From 5.1, 2, e 5.1, 2, e <donotreply@unknown-from-address.net>
Subject **FW: Zaak 12039442 - OLO-7013961 - Geluid - Ruimtelijke ordening - Wabo-aanvraag - Raamplein 1 - N.v.t. - Amsterdam - Beoorde**
To 5.1, 2, e 5.1, 2, e 5.1, 2, e @amsterdam.nl, 5.1, 2, e 5.1, 2, e 5.1, 2, e @amsterdam.nl>
Date July 12, 2023 at 9:26:20 AM CEST

Onderwerp: Zaak 12039442 - OLO-7013961 - Geluid - Ruimtelijke ordening - Wabo-aanvraag - Raamplein 1 - N.v.t. - Amsterdam - Beoorde

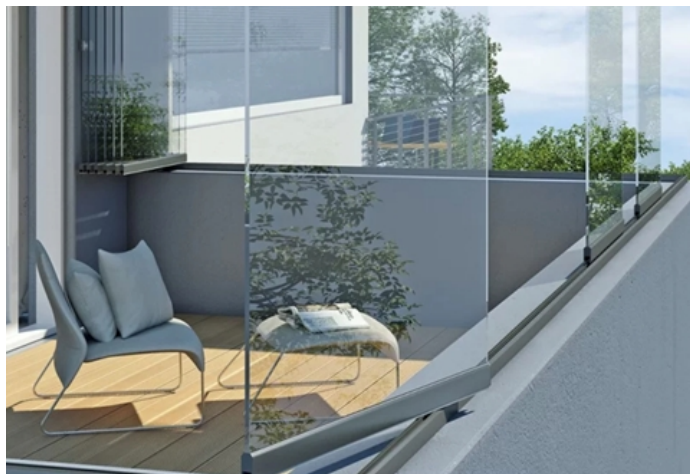
Reactie OD: Het is goed om te horen dat er bij een dichte toestand voldoende buitenlucht optreedt. Echter zie ik in de illustratie dat de beglazing kan worden verschoven
Ik wil weten hoe die lucht naar binnenkomt in de dichte toestand. Is dat via de bovenkant, zijkant, tussen de glazen enz..

Aangezien het glas geen thermisch en geen akoestisch functie heeft zal het worden uitgevoerd als te schuiven glaspanelen. Een bewoner kan dus ook zelf de mate van ventilatie bepalen, aangezien hier geluidstechnisch geen beperkingen aan zijn. Gekeken naar een dichte toestand, is de te schuiven beglazing niet luchtdicht waardoor er voldoende ventilatie met buitenlucht optreedt. Zie ook onderstaand voorbeeld ter illustratie.

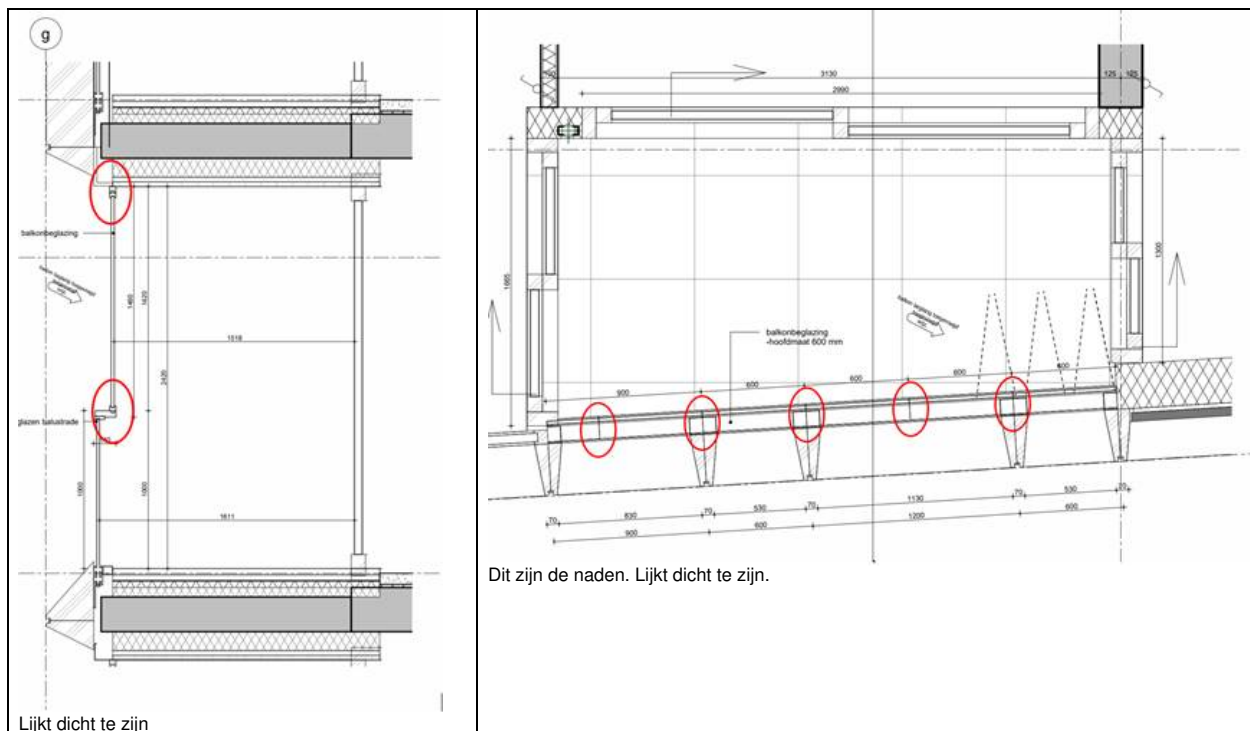
Momenteel is de bouwkundige op vakantie. Ik heb zelf naar de tekeningen gekeken en in mijn optiek lijkt de serre geen openingen te hebben op het moment wanneer die gesloten is. Er moet buitenluchtkwaliteit heersen binnen de serre. Hierdoor dient de serre openingen te bevatten.

Zal je aan de aanvrager kunnen doorgeven bij het aangepaste geluidrapport dat ze rekening moeten houden met het feit dat er buitenluchtkwaliteit moet heersen binnen de serre voor het realiseren van een stille zijde.

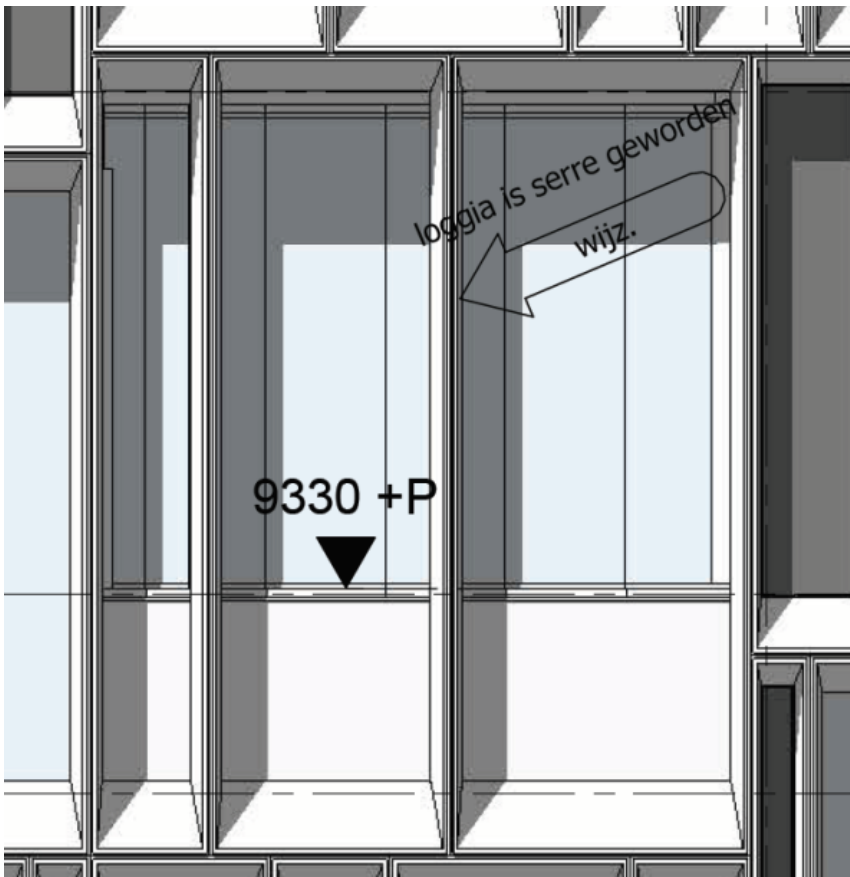
Maar de balkons (op tekening waren het loggia's) worden op de tekeningen in het beoordeelde rapport nu serres genoemd (zie voorbeeld hieronder). Wordt een dergelijke serre nog steeds als balkon beoordeeld omdat het bovendeel open kan (zie het gevelfragment op blz 68 van het geluidsrapport) of is dit in jouw advies over het hoofd gezien? De term balkon is een beetje verwarrend omdat daar op tekeningen niet meer over gesproken wordt.

NPR5272 gaat over balkons met balustrade, galerijen en terrassen. Serres worden niet bepaald met NPR5272.

Echter is een serre op zich een mogelijke oplossing. In het Amsterdamse geluidbeleid wordt het in ieder geval toegelaten om een stille zijde te realiseren door middel van een serre. Let wel erop dat er binnen de serre sprake moet zijn van continu buitenluchtkwaliteit, waardoor spuien of ventileren van de daaraan grenzende geluidgevoelige ruimte mogelijk is volgens het Bouwbesluit 2012.
